**AVIS RELATIF À LA PROTECTION
CONTRE LES EVENTUELS EFFETS NOCIFS ET NUISANCES
PROVOQUÉS PAR LES RAYONNEMENTS NON IONISANTS
GÉNÉRÉS PAR DES ANTENNES ÉMETTRICES STATIONNAIRES**

Commune : LESSINES - Exploitant : CITYMESH

Référence exploitant : HT04079_A

Rapport n° 691 / 2025

Figure 1 : Vue en plan des lieux de séjour et des points de contrôle

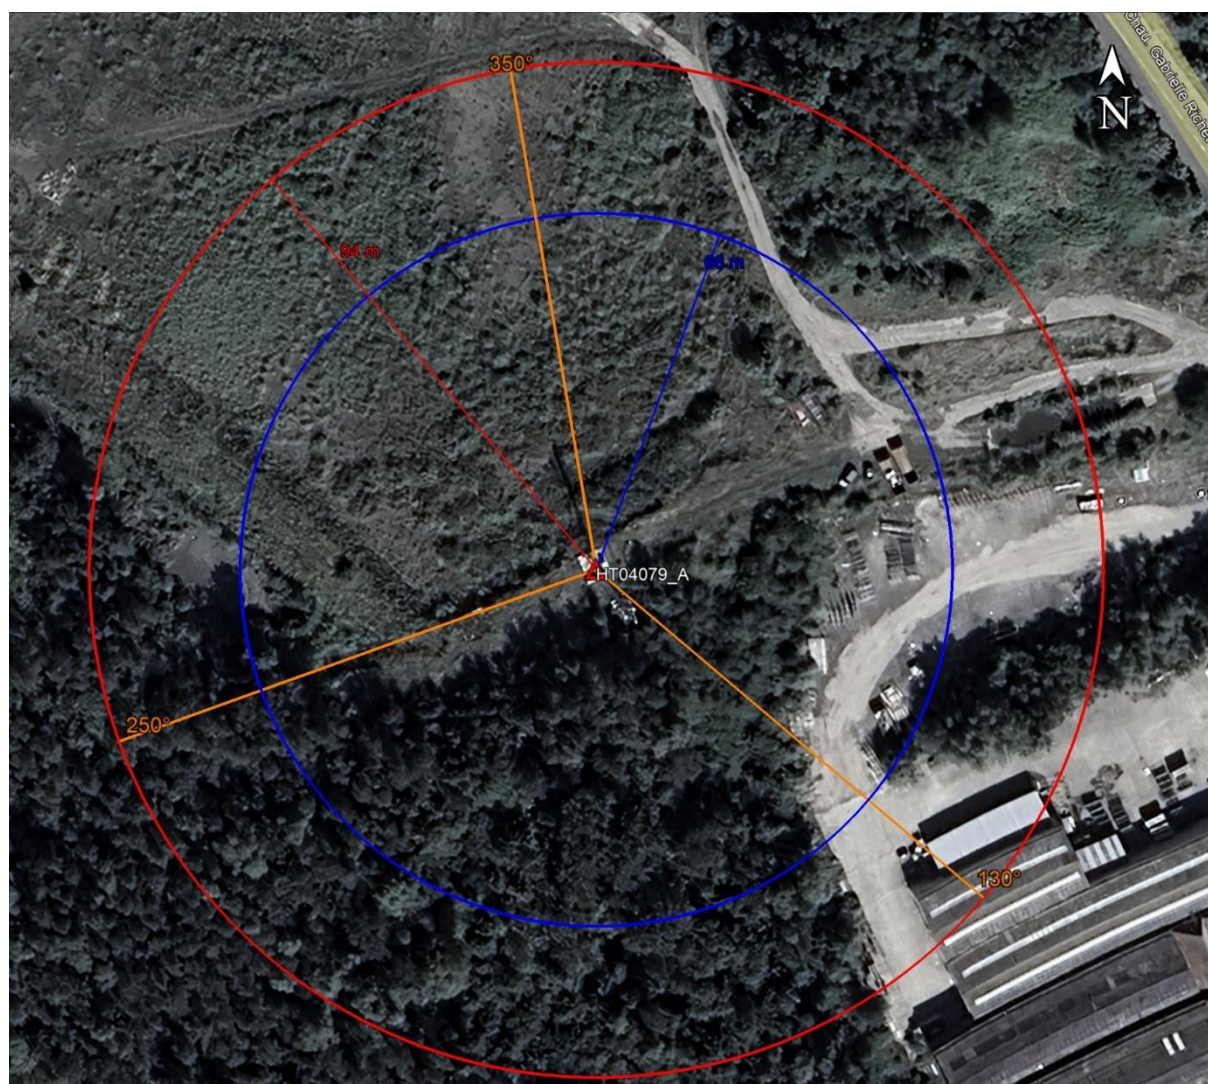
En ce qui concerne les antennes de l'installation mentionnées dans le tableau 1, la distance maximale à laquelle la limite pourrait être atteinte, à l'extérieur, est égale à 92,7 m. S'il n'y a pas de LS à une distance inférieure, les antennes respectent forcément la limite d'immission.

Dans le cas des LS situés à l'intérieur des bâtiments, une atténuation d'obstacle est prise en compte et il en résulte que la distance maximale à laquelle la limite pourrait être atteinte se réduit à 66,0 m.

Figure 2 : Vue en plan des installations d'antennes dans un rayon de 300 mètres autour de l'installation faisant l'objet de la demande d'avis

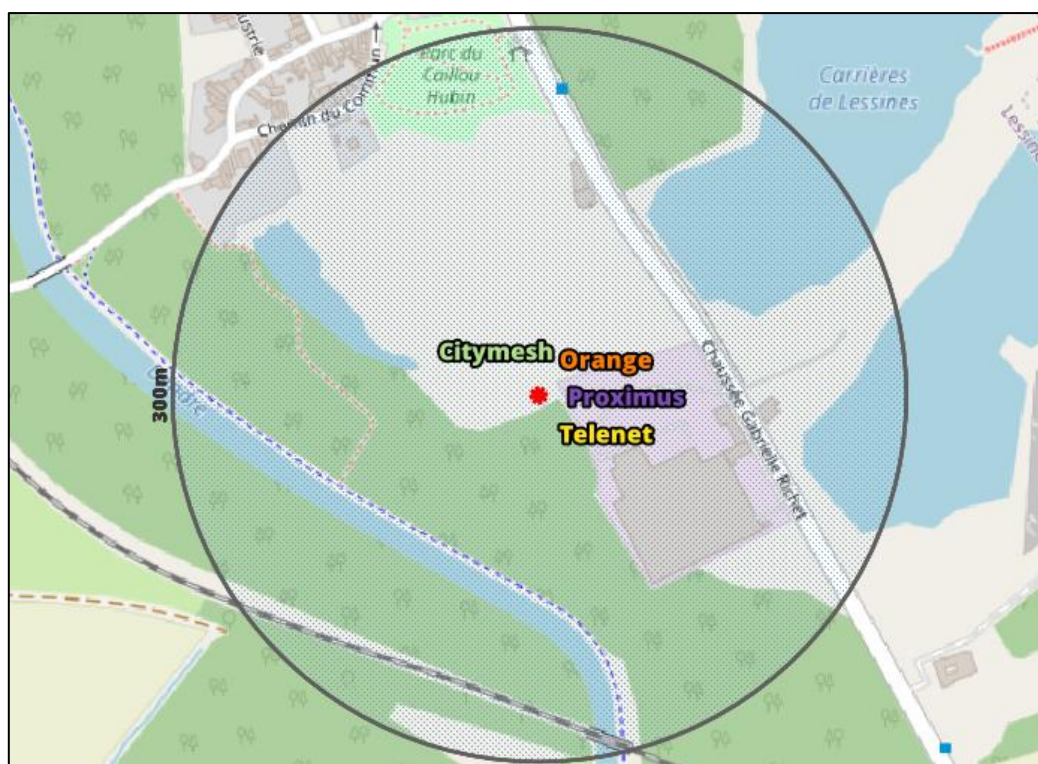
Compte tenu des considérations ci-dessus, il apparaît que l'intensité du rayonnement électromagnétique généré, dans les lieux de séjour situés dans un rayon de 300 mètres autour de l'installation référencée dans le paragraphe 2, par l'ensemble des antennes émettrices stationnaires de l'ensemble des exploitants du même site d'antennes émettrices stationnaires respecte la limite fixée à l'article 4, § 2 du décret.
